Cimitero di Taranto

Rilievo di manufatto cimiteriale

Tipologia _tumulo_ Biposto_____

Campo _14_ - Lotto n° _630_____

Foto dello stato di fatto 16/09/2022

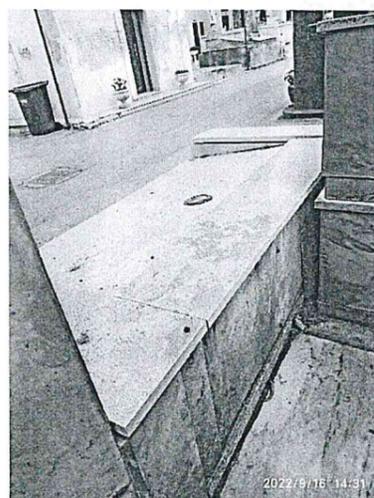
Il tumulo in oggetto rientra nei casi di cui all'articolo 50 comma 2 del regolamento di polizia mortuaria, pertanto, il concessionario dovrà demolire il manufatto esistente e realizzare il nuovo tumulo con le dimensioni previste dal sopracitato articolo, ed in aderenza con il tumulo alla sua dx vista fronte strada e alla sua sx dovrà allinearsi con i tumuli fronte strada esistenti su viale Piedigrotta. È fatto obbligo che il nuovo manufatto venga rivestito con marmi simili a quelli adiacenti.

Il concessionario dovrà procedere alla demolizione dell'esistente manufatto a proprie spese.

TAVOLA INTEGRATIVA ALLEGATA ALLA DELIBERA DI G.M. N. 96 DEL 16.6.2011

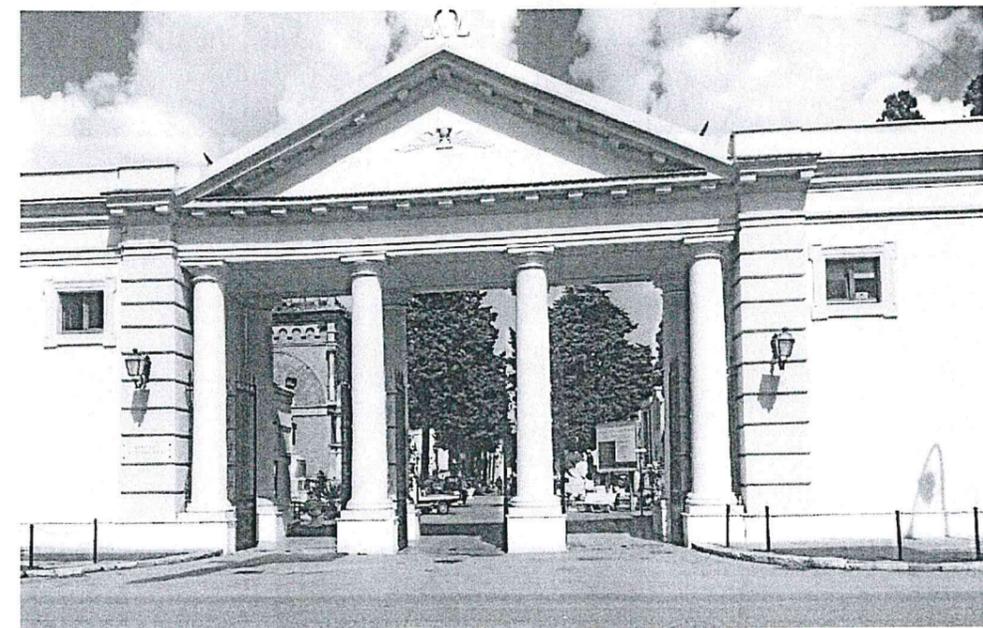
dovento il concessionario procedere alla eventuale realizzazione di un tumulo biposto non potrà superare l'altezza di mt 1,60 dal piano stradale del viale antistante al lotto come previsto dalla Delibera di G.C. n. 96 del 16/06/2011 (vedasi tavola grafica di ultima pagina).
